Title - Sujet Postes de travail laboratoire-ECCC Postes de travail de type laboratoire à haute densité-ECCC	
Solicitation No. - N° de l'invitation EF944-212498/A	Amendment No. - N° modif. 003
Client Reference No. - N° de référence du client R.112994.001	Date 2021-03-17
GETS Reference No. - N° de référence de SEAG PW-SMTA-625-16090	
File No. - N° de dossier MTA-0-43291 (625)	CCC No./N° CCC - FMS No./N° VME
Solicitation Closes - L'invitation prend fin at - à 02:00 PM Eastern Daylight Saving Time EDT on - le 2021-03-29 Heure Avancée de l'Est HAE	
F.O.B. - F.A.B. Plant-Usine: <input type="checkbox"/> Destination: <input checked="" type="checkbox"/> Other-Autre: <input type="checkbox"/>	
Address Enquiries to: - Adresser toutes questions à: Lavoie, Corine	Buyer Id - Id de l'acheteur mta625
Telephone No. - N° de téléphone (514) 207-4777 ()	FAX No. - N° de FAX () -
Destination - of Goods, Services, and Construction: Destination - des biens, services et construction: Voir doc.

MODIFICATION 003

QUESTIONS / RÉPONSES

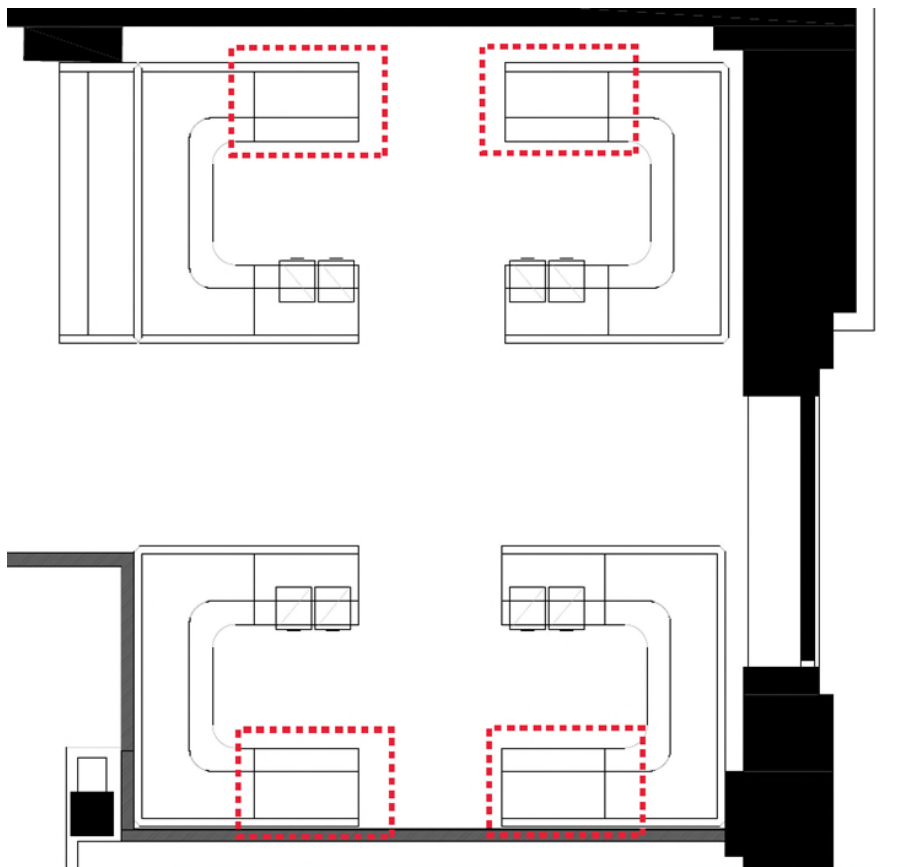
- Q3. En ce qui concerne la partie 3 – section 3.1.2.8 - Panneaux d'intimité; pour la partie supérieure des postes (au-dessus de la surface de travail), les panneaux d'intimité doivent être une structure ouverte; pour l'exception d'éléments à surfaces punaisables. Pouvez-vous nous indiquer quelles sont les dimensions approximatives de ces deux panneaux punaisables dont vous faites mention?**

R3. Cela peut dépendre du fournisseur, mais la largeur doit correspondre aux montants verticaux. La hauteur peut être d'environ 12 pouces (cela peut également dépendre du fournisseur).
